**Motoricky ovládané dveře – Bezpečnost
při používání – Požadavky a zkušební metody****ČSN
EN 16005
OPRAVA 1
74 7040**

Corrigendum

ČSN EN 16005 (74 7040) Motoricky ovládané dveře – Bezpečnost při používání – Požadavky a zkušební metody z května 2013 se opravuje takto:

Obrázek C.2 – Jednokřídlové posuvné dveře

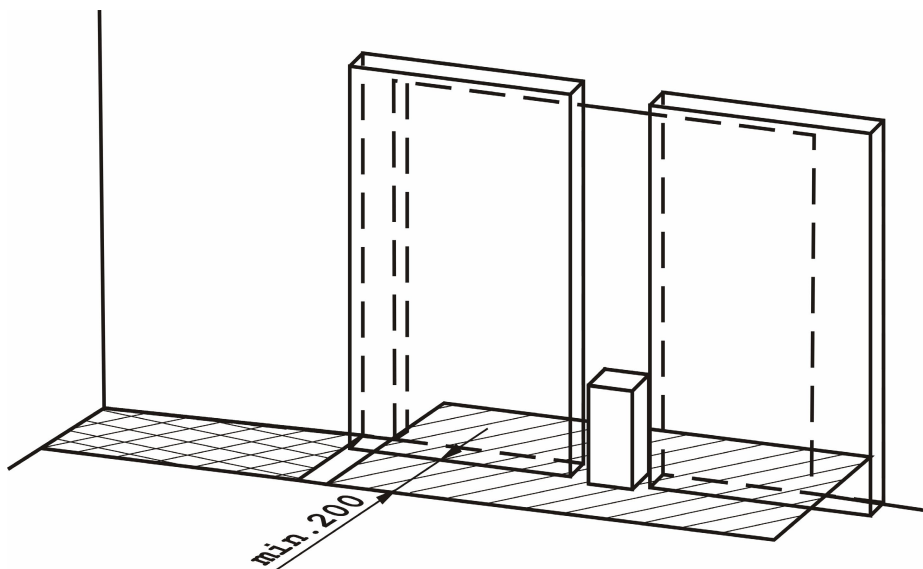
Obrázky C.2, C.3, C.4, C.5 a C.6 se opravují:

-  chráněná plocha
-  viz 4.6.1, pokud je to možné
